Wojewódzki Szpital Specjalistyczny im. Janusza Korczaka w Słupsku Sp. z o.o.

Słupsk, dnia 06.04.2018

**Dotyczy: przetargu nieograniczonego pn.: „Dostawa stabilizacji neurochirurgicznych, kłatek międzytrzonowych, substytutu kostnego, frezów do kraniotomu, zastawek typu Pudenz, filtrów do żyły głównej, drenów”
- nr sprawy 29/PN/2018**

Pytanie nr 12:

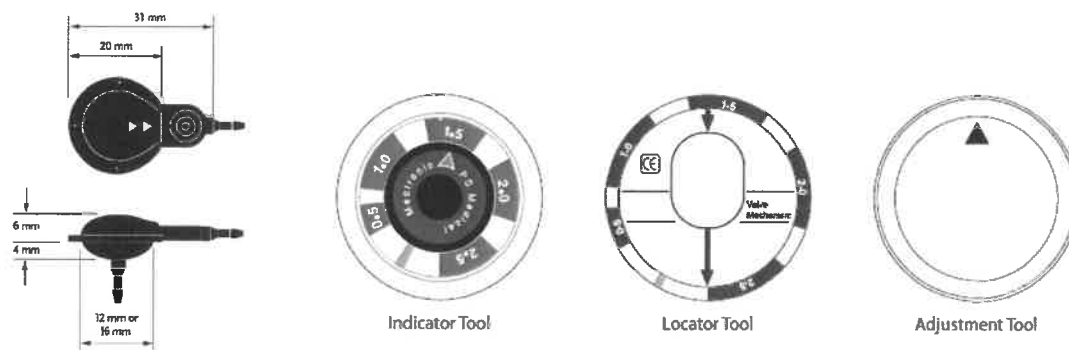
Prosimy o wyjaśnienie czy Zamawiający oczekuje zaferowania zastawki Pudenz ze zintegrowanym urządzeniem antysyfonowym (zastawka i antysyfon grawitacyjny tworzą jedną całość) czy bez?

Antysyfon zapobiega wystąpieniu zespołu przedrenowania przy zmianie pozycji ciała pacjenta (zespół wąskich komór) który może w efekcie prowadzić do zaburzeń widzenia, bólów głowy, nudności i wymiotów.”

Odp. Zamawiającego: Zamawiający dopuszcza.

„zadanie 1, pozycja 9

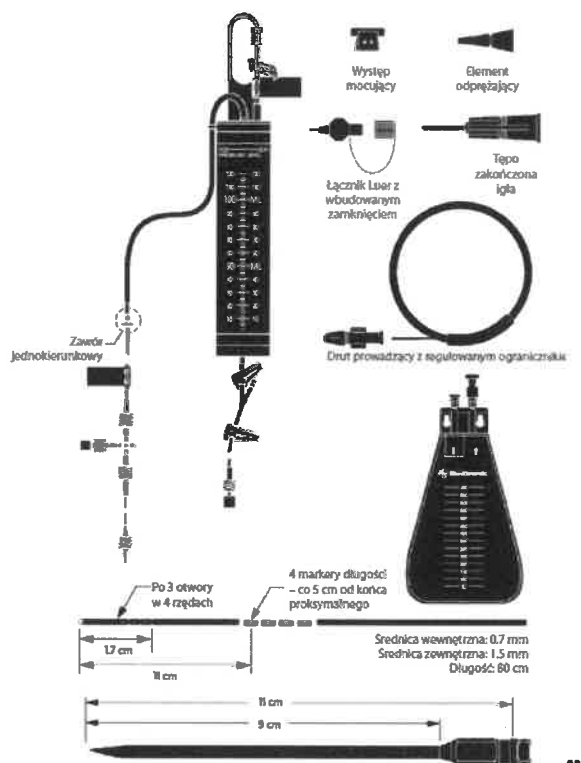
Prosimy o dopuszczenie wymiennego worka drenażowego o pojemności 600ml z możliwością upuszczenia płynu/odpływem.”

Odp. Zamawiającego: Zamawiający dopuszcza.

„zadanie 1, pozycja 7 i 8

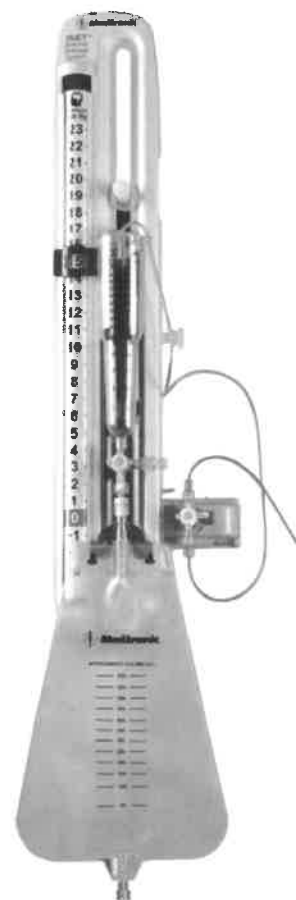
Prosimy o dopuszczenie rozbudowanego zestawu do drenażu lędźwiowego oraz komorowego o poniższych parametrach:

- obrotowe skale ciśnienia w **mmH₂O** oraz **mmHg** umożliwiające drenaż komorowy i lędźwiowy (w tym skala ujemnego ciśnienia).
- w zestawie dren lędźwiowy 80cm o średnicy wewnętrznej 0,70mm, zewnętrznej 1,5mm ze znacznikami odległości widocznymi w rtg- dla pozycji 8
- w zestawie z drenem komorowym długości 35cm z możliwością docięcia do żądanej długości (obecnie wymagany dren długości 30cm) i średnicy zew. 2,8mm i świetle drenu 1,5mm – dla pozycji 7
- Możliwość zawieszenia na linie lub przymocowania do słupka infuzyjnego/anestezjologicznego przy użyciu wbudowanego zacisku słupkowego
- Łatwe do rozpoznania przewody linii pacjenta w kolorze zielonym, które nie załamują się przy zginaniu drenu (brak możliwości obstrukcji drenażu przy zagięciu drenu)

- Dwa wolne od lateksu punkty do iniekcji bezigłowej/próbkowania
- Punkty iniekcji bezigłowej interlink
- Główny kurek odcinający do przyłączania zewnętrznego przetwornika ciśnienia
- odpowietrznik hydrofobowy
- komora ściekowa 75 ml
- odłączalna, wymienna torebka drenażowa 600 ml
- Skale ciśnienia o dużych i łatwych do odczytania wartościach (mmHg lub mmH2O)
- **Możliwość rozbudowy o poziomicę laserową Clear-Sit**
- Soczewka powiększająca na przodzie komory ściekowej umożliwiająca podgląd pulsacji płynu przy braku przepływu.
- Przystosowany do wykonywania badań MRI ”

Odp. Zamawiającego: Zamawiający dopuszcza.
